ESTUDIO DE CONTROL DE FRECUENCIA Y DETERMINACIÓN DE RESERVAS

Parte 1 Respuestas a Observaciones al Informe
Preliminar

GERENCIA DE OPERACIÓN

Junio 2020

(*) considera a las centrales San Isidro 1, San Isidro 2, Nehuenco 1, Nehuenco 2, Nueva Renca
 Figura 1: Potencia generada por la central de CC con mayor despacho 2020 (*)

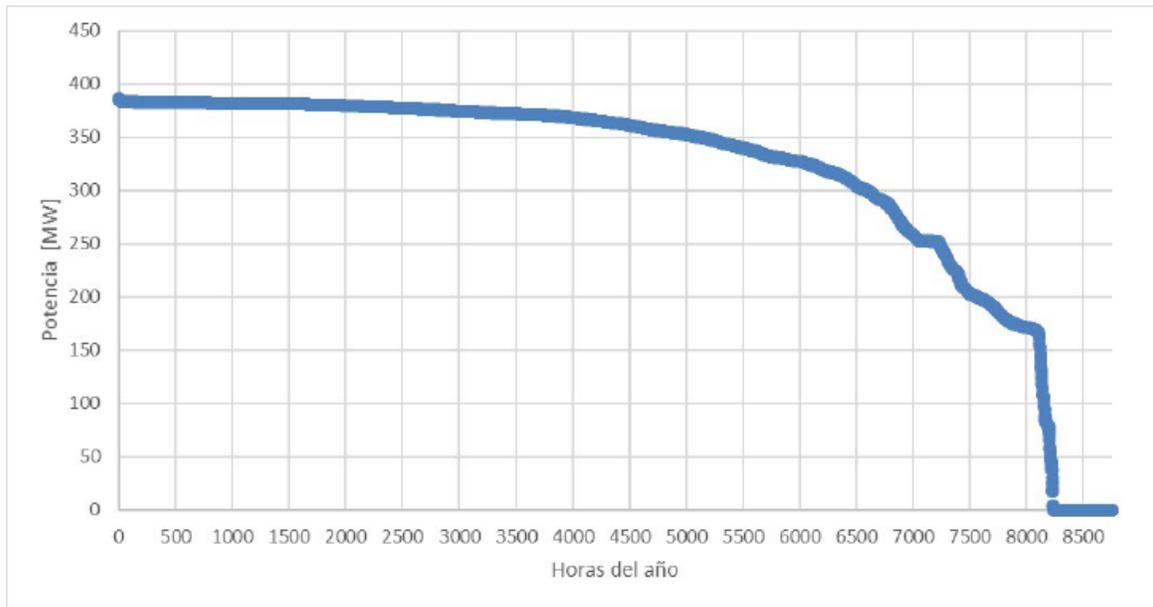
Al respecto, observamos que los cálculos realizados suponen que en todo momento se requerirá una reserva para CPF(+) capaz de enfrentar la pérdida intempestiva de 397,7 [MW], cuando en la realidad en muchas condiciones la central de mayor potencia despachada no alcanza dicho monto. Cabe señalar también que algunas centrales de ciclo combinado, ante la ocurrencia de una contingencia simple, tienen la cualidad que no se produce la interrupción de todo el bloque de generación (que es el caso de algunas configuraciones de 2TG + TV).

En la siguiente figura se presenta una curva donde se ha ordenado de mayor a menor el vector con el valor de mayor despacho para cada hora, entre las centrales de ciclo combinado en San Luis y Nueva Renca, durante 2000. Se observa que el despacho máximo es menor a 380 MW, 350 MW, 300 MW y 250 MW, el 77%, 41%, 25% y 18% del tiempo.

Hacemos presente además que el Coordinador ha determinado niveles de reserva diferenciados en función de la demanda y la inercia del sistema.

Por todo lo anteriormente expuesto, y considerando que el Coordinador debe cumplir con el artículo 72º-1 de la LGSE que establece dentro de los principios de la coordinación de operación garantizar la operación más económica para el conjunto de las instalaciones del sistema eléctrico, habida cuenta del nivel de seguridad de servicio establecido en la normativa técnica aplicable, se solicita al Coordinador calcular el requerimiento de reserva para CPF(+) en función del nivel de despacho del mayor bloque de generación que pueda salir de servicio intempestivamente”.

Respecto los escenarios previstos y las condiciones que se presentarán en la operación real, el nivel de generación bruta total, asociada al nivel de demanda, en segunda instancia, la inercia, proporcionan insumos para evaluar con cierto grado de certeza los montos requeridos para reservas ante contingencias. Para cada una de estas condiciones, además evaluar distintos montos de potencia y además inercia desconectada, representan un grado de variabilidad e incertidumbre adicional porque el despacho en la operación real está sujeto permanentemente a cambios e imprevistos. Además estar siempre con reservas suficientes para afrontar la peor contingencia de severidad 5 no entra en conflicto alguno con la normativa técnica aplicable.

No obstante, el efecto de la Potencia e Inercia desconectada en los requerimientos de reservas se analizará en la medida que esto pueda ser aplicado en la operación real, cuya implementación debe contemplar el proceso completo de SSCC, lo que incluye determinación de cuantía de los recursos, análisis de competencia, programación de la operación, seguimiento en la operación en tiempo real, etc.
